220-kV-Leitung Audorf - Flensburg Nr. 205

Rückbaumaßnahmen

Portal - Mast Nr. 007

DECKBLATT

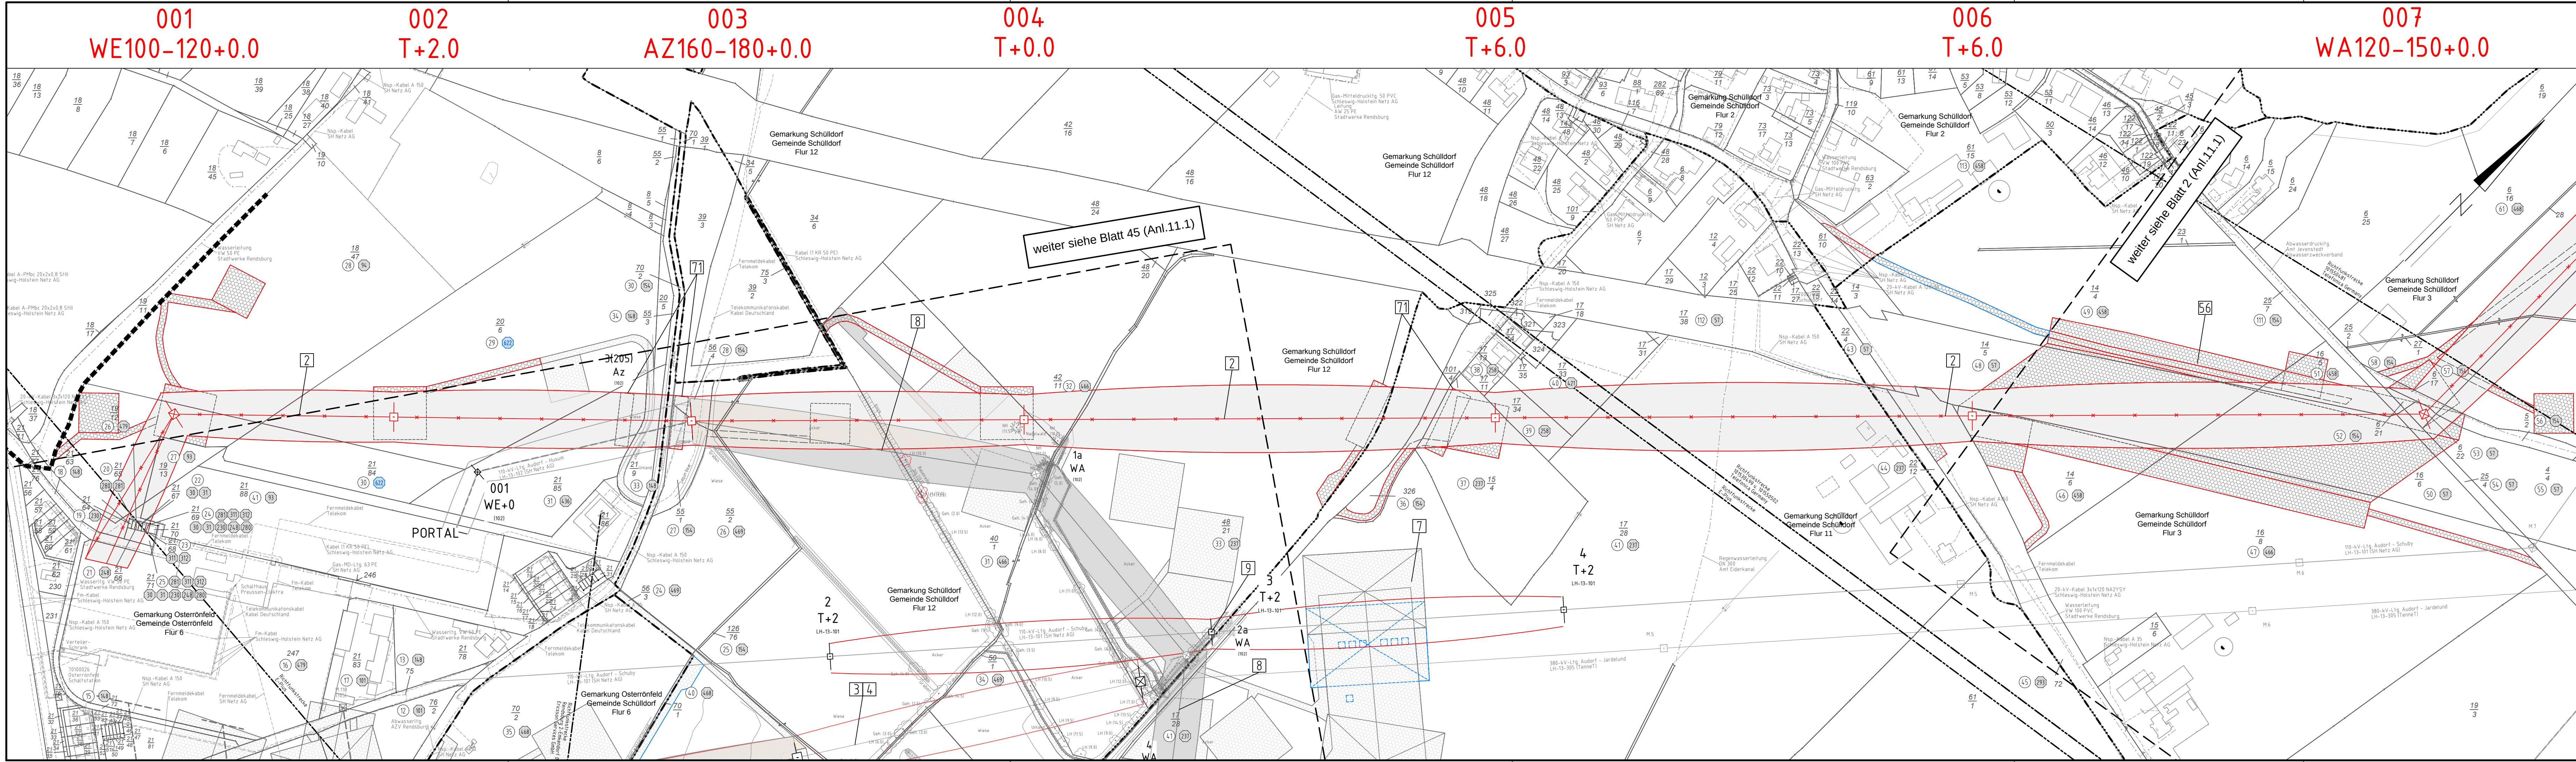
- 2 Rückbau der 220-kV-Leitung Audorf - Flensburg, LH-13-205
Portal - M02; M04 - M14; M03 bleiben bestehen - weitere Nutzung durch SH-Netz AG
- 3 Neubau der 380-kV-Leitung Audorf - Jardelund, LH-13-305
Portal - M02a; dadurch Änderung des Abspannabschnitt M02a - M04
- 4 Rückbau der 380-kV-Leitung Audorf - Jardelund, LH-13-305
Portal - M02; dadurch Änderung des Abspannabschnitt M02 - M04
- 7 Provisorische Verlegung der 380-kV-Leitung Audorf - Jardelund, LH-13-305
Portal - M05; bauzeitl. Freileitungsprovisorium während der Errichtung der Leitung Nr. 305 Portal - M02a
- 8 Neubau der 110-kV-Leitung Audorf - Husum, LH-13-102
M01 - M03; Anschluss an bestehenden M03 der Ltg. LH-13-205 und zu errichtenden M05 der Ltg. LH-13-324
- 9 110-kV-Leitung Audorf - Schuby, LH-13-101
Erhöhung M03 um 4 m im Kreuzungsbereich der geplanten 110-kV-Leitung Audorf - Husum LH-13-102, M02 - M03
